**OGGETTO: Autorizzazione integrata ambientale relativa alla centrale  
turbogas ERG Nuove Centrali S.p.A. Impianti Nord di Priolo  
Gargallo (SR). Riunione della Conferenza di Servizi del 22  
luglio 2009 - Trasmissione verbale.**

**RESOCONTO VERBALE  
DELLA CONFERENZA DI SERVIZI del 22 luglio 2009**

**OGGETTO:** ERG Nuove Centrali S.p.A. Impianti Nord di Priolo Gargallo (SR) - Procedimento di  
Autorizzazione Integrata Ambientale - Ulteriori osservazioni ed integrazioni al Parere  
Istruttorio (integrazioni a Ns. nota Prot. ENC/2009/U/000000118 del 22.05.2009)

**ERG NUOVE CENTRALI IMPIANTI NORD  
GRUPPO SA1N/3  
STUDIO PRELIMINARE RIDUZIONE EMISSIONI**

Fig. 7 - Zona caldaia sopra Ljungstroem presa in esame per posizionamento Denox

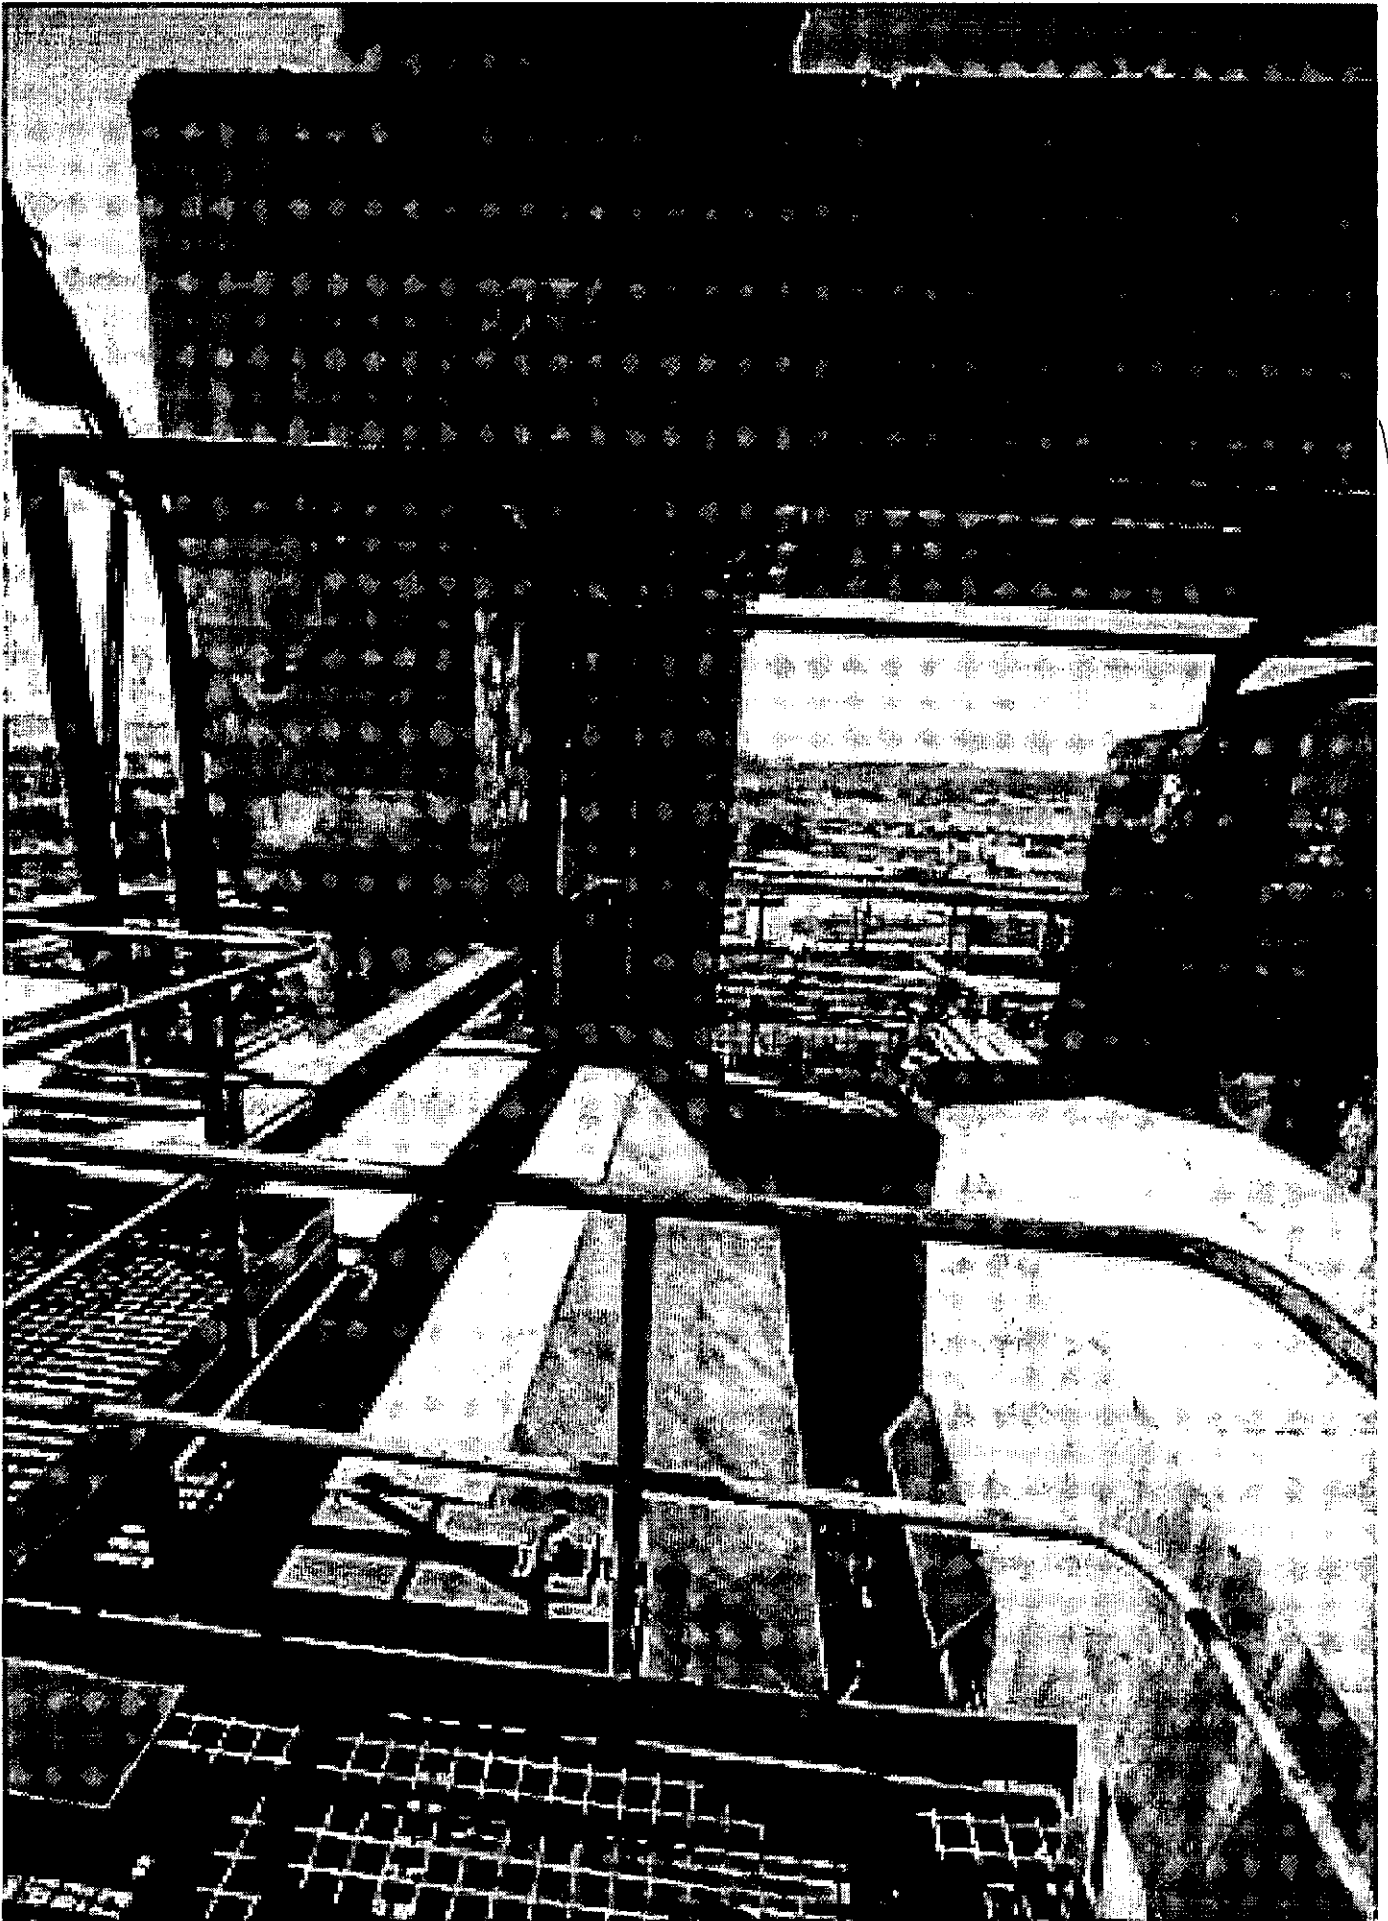
L'unico spazio che appare disponibile per l'installazione del sistema SCR sarebbe al di sopra del Ljungstroem e delle suddetti condotte fumi aggiuntive non essendo disponibili altri spazi in zona caldaia.

Per sostenere il sistema SCR le cui dimensioni sono approssimativamente stimate in 10x12 m (base) e 12+13 m (altezza) risulterebbe necessario realizzare una apposita struttura portante e relative fondazioni indipendenti da quella della caldaia esistente. Tale installazione richiederebbe una verifica di fattibilità accurata vista l'occupazione degli spazi sia a terra che in elevazione.

**A4 – ZONA PRESA IN ESAME PER POSIZIONAMENTO DENOX**

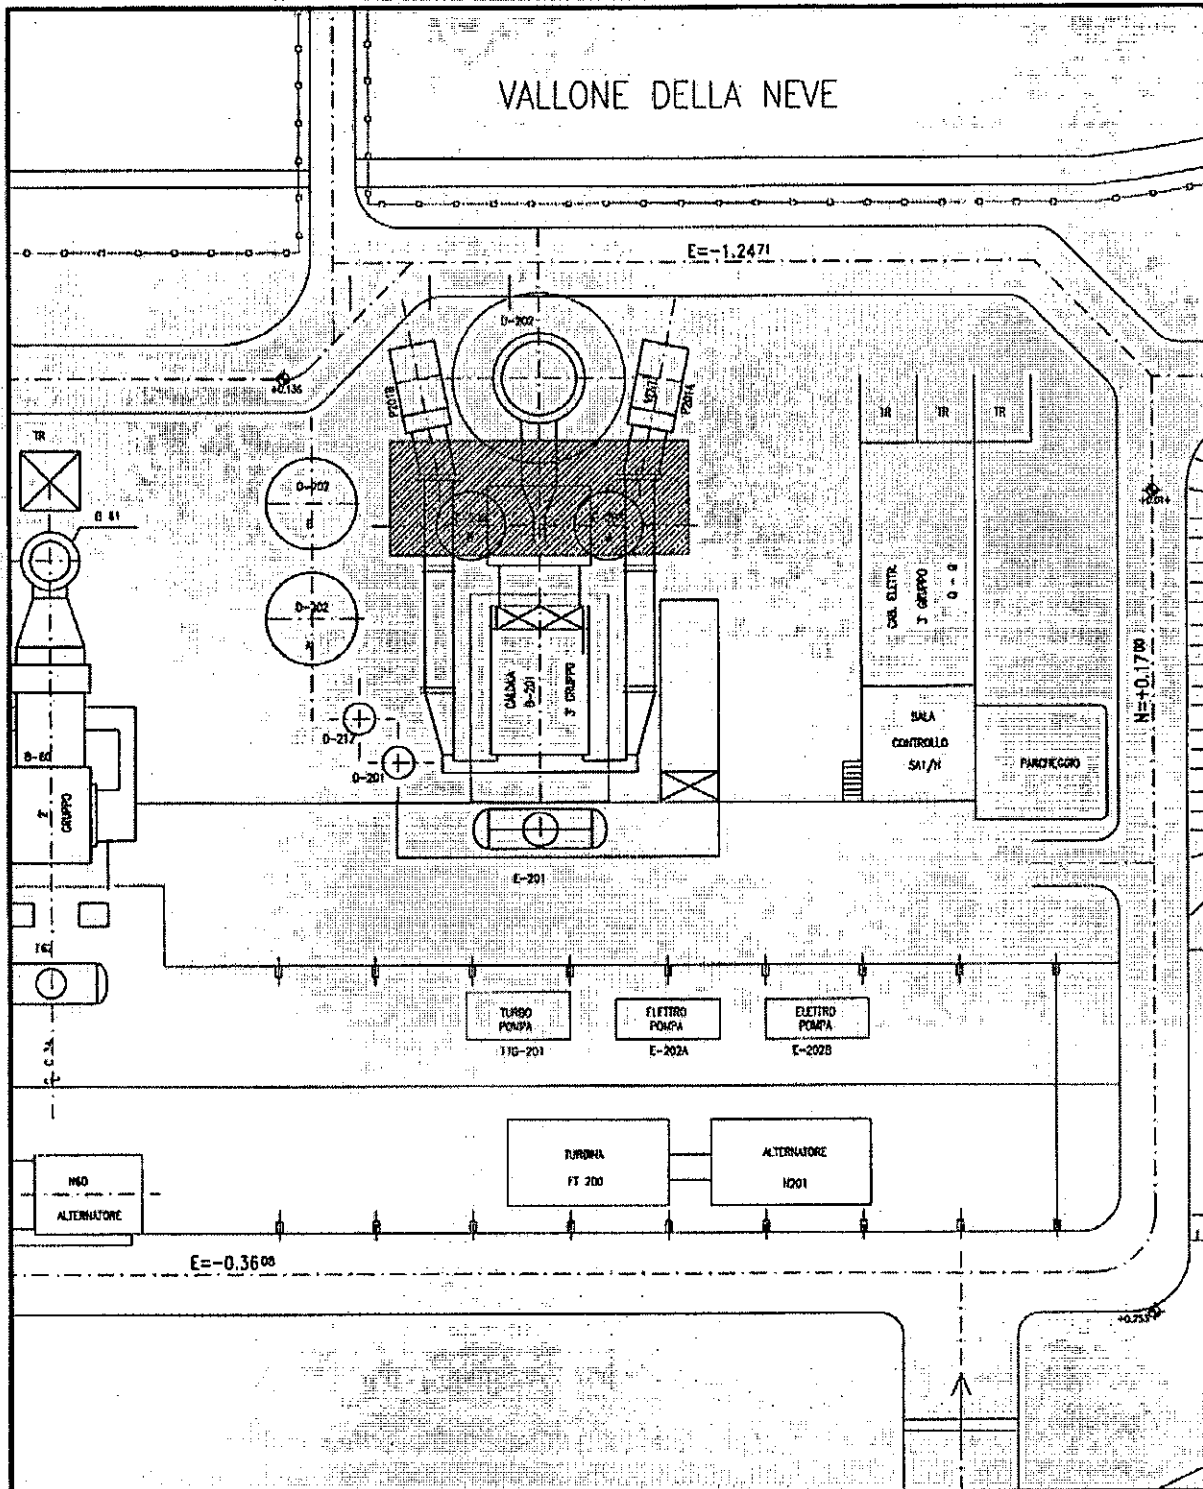
Per quanto esposto ai paragrafi precedenti, si può concludere che l'unica soluzione idonea per una ulteriore riduzione delle emissioni di ossidi di azoto, sarebbe il sistema SCR, da ubicare in zona caldaia a valle economizzatore. (v. All. 4).

Vista la criticità degli spazi, particolarmente ridotti anche in conseguenza delle recenti modifiche per l'inserimento del precipitatore elettrostatico, si può confermare, allo stato attuale delle conoscenze, che non appare ragionevolmente fattibile da un punto di vista tecnico un intervento di questo tipo, viste le difficoltà impiantistiche di tale soluzione.
